REF: Contratación Directa N° 44/2020.
OBRA PÚBLICA MENOR "Veredas
Perimetrales en el Edificio San Martín
N° 2650 en El Bolsón – Sede Andina".--

CIRCULAR N° 6 - ACLARATORIA CON CONSULTA

B) Intermedio:

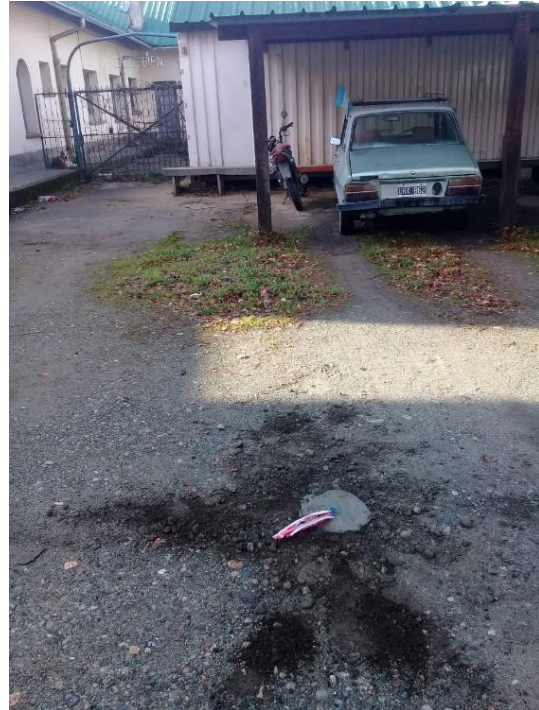
- 1) Para la realización del muro medianero:
 - a) Hay mojones de referencia para la ubicación exacta (de eso depende si las especies arbóreas existentes molestan o no)
 - b) Quien se encarga del sacado de la Parra
 - c) Quien se encarga del movimiento del contenedor y a qué lugar
- 2) En el ítem 13.4 a que árboles se refiere
- 3) El mes base se adopta como mes de apertura de oferta?
- 4) En el ítem 10.1 de la planilla de cómputo se habla de Tarquini mientras que el ítem 7.1 de pliego de CP Blanco y Weber Iggam. ¿Cuál debe cotizarse?
- 5) El ítem 13.1 habla de pavimento reticulado ensamblado y césped, ¿cuál es el cómputo de cada uno?
- 6) En el ítem 13.2 aclarar si los árboles a retirar son los que están contra la medianera.

- 1) a.
Si hay mojonos, estos se deben ver en la visita a obra obligatoria.

Se adjunta las siguientes imágenes donde se visualizan los mojonos correspondientes a los planos de mensura:

Muestra que el cerco existente de madera, no se encuentra en el eje divisorio según plano de mensura.
